## DODATEK Č.1 KE SMLouvĚ O DíLO

„ZOO – vstupní prostor areálu, pokladny, WC “

## Z M Ě N O V Ý L I S T

„Změna materiálu zásepů a potrubí na přeložce kanalizace, na externí části vnitřní kanalizace a kolem akumuláční jímky“

Příloha č. 1      fotodokumentace:

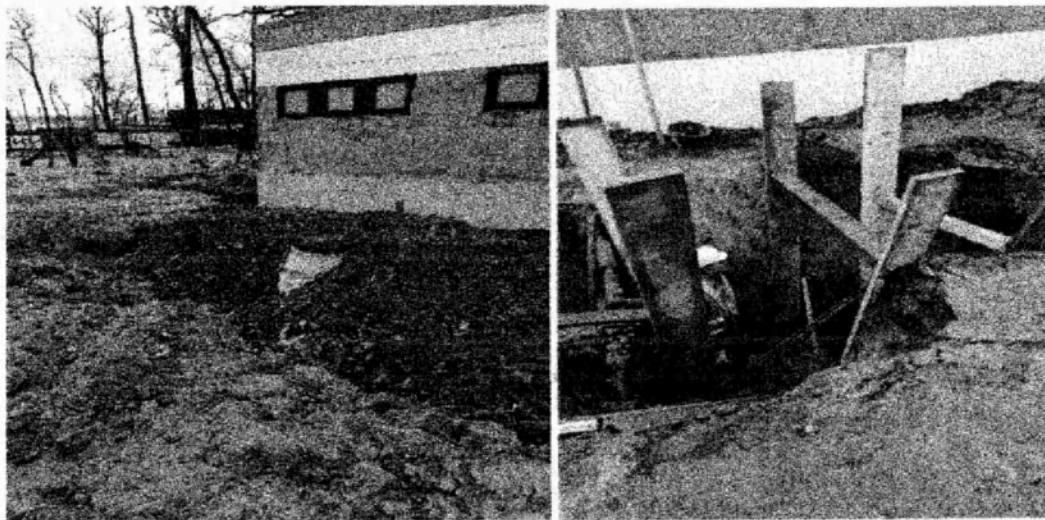
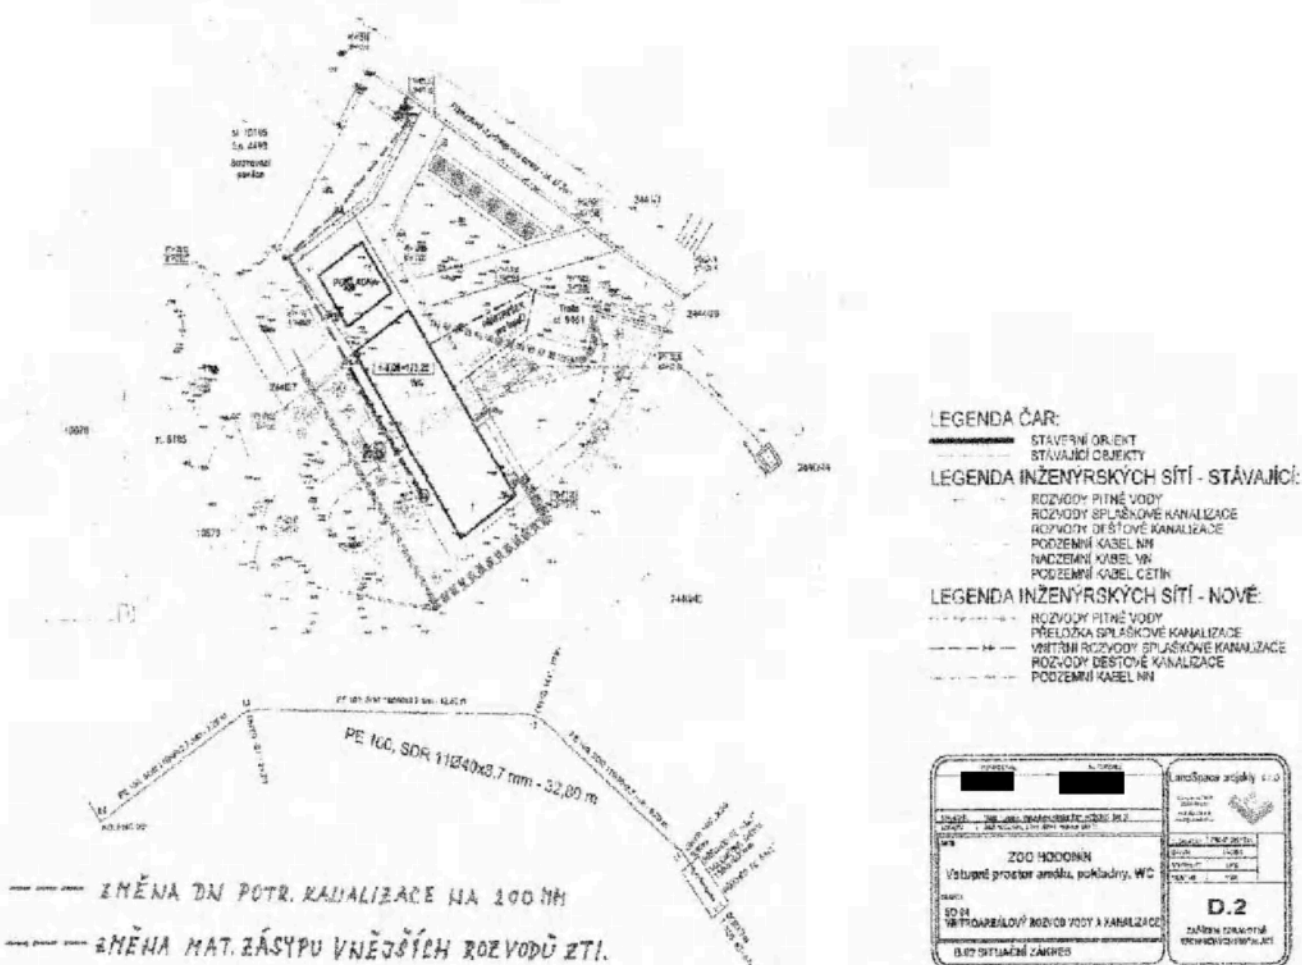
(Podrobný popis příčiny změny.) Při realizaci zemních prací na přeložce kanalizace, bylo zjištěno, že zeminu z výkopů nelze použít z důvodu jejího rozmáčení vlivem spodní vody a kvůli obsahu jílovitých složek, pro zpětný zásep rýh přeložky kanalizace, externí části vnitřní kanalizace a pro zásep akumuláční nádrže, jak bylo stanoveno v projektové dokumentaci. Následně byla odsouhlasena TDS a AD změna, a to nahrazení nevhodné zeminy drceným kamenivem fr. 32-64 doplněná fr. 8-16 mm.

(Technický popis prací, nutných pro realizaci změny.) K nahrazení neuhodněné zeminy pocházející z výkopu rýhy přeložky kanalizace je nutno pro zásep těchto rýh použít drčené kamenivo uvedených frakcí, a je také nutné provést výměnu neúnosného materiálu ve dnu rýh kanalizační přípojky prohloubením o 30 cm a nahrazením vrstvou hutněného drčeného kameniva.

Příloha č. 2 Situační zakres trasy změněného potrubí

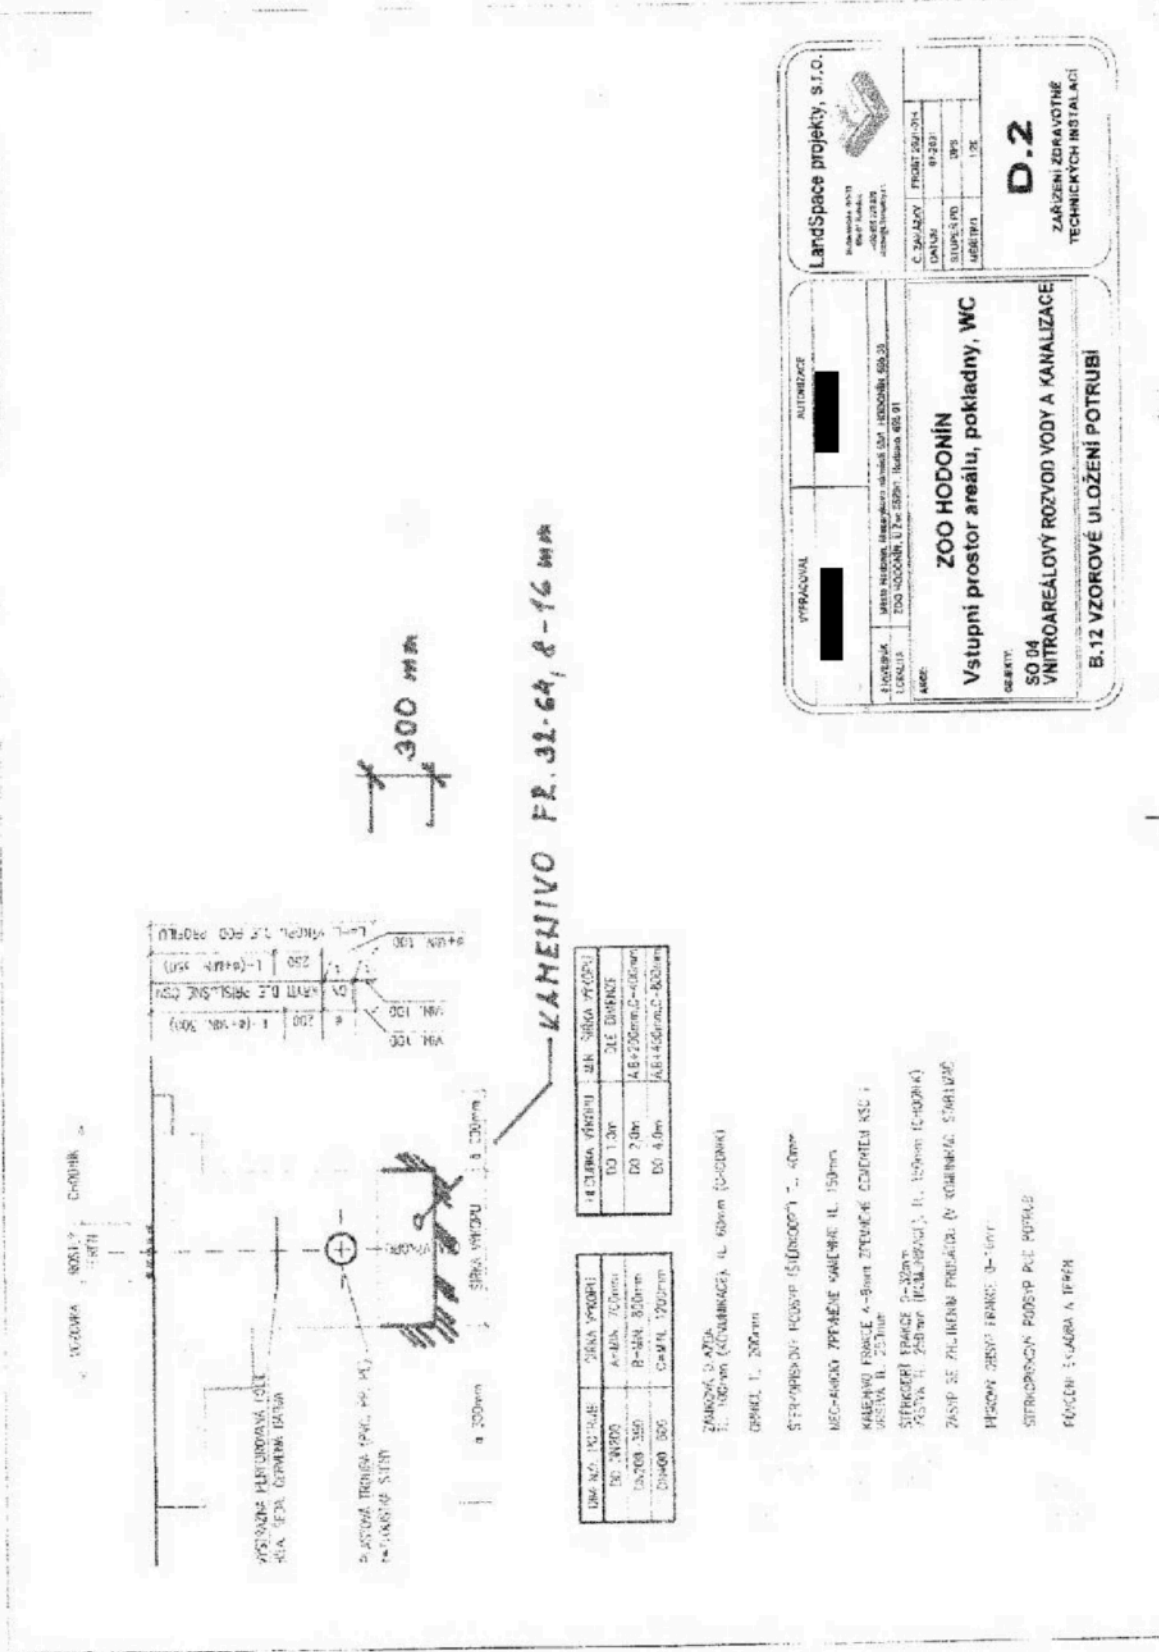
Současně došlo odsouhlasit AD z důvodu kombinace nízkého spádu a kapacity kanalizačního potrubí přeložky kanalizace zkapacitnění potrubí jeho změnou z DN 150 na DN 200 mm a redukcí jedné revizní kanalizační šachty.
- 5. Návrh technického řešení a rozsah změny**

Z důvodu kombinace nízkého spádu a kapacity kanalizačního potrubí přeložky kanalizace je potřebné zkapacitnění potrubí jeho změnou z DN 150 na DN 200. Změna potrubí současně vyvolá potřebu provedení změny vtoků, odtoků, kynet a zbylých částí prefabrikovaného dna každé revizní kanalizační šachty. Současně AD rozhodl o redukcí počtu revizních šachet o jeden kus.
- 6. Finanční náklady změny**

Záměna dimenze potrubí z DN 150 na DN 200 byla provedena zejména z důvodu větší rezervy – kapacity - pro případná další napojení jiných objektů areálu na realizovaný úsek se zajištěním správného a plynulého odtoku při nízkém spádu. GP (AD) doporučuje ZL.1 schválit.
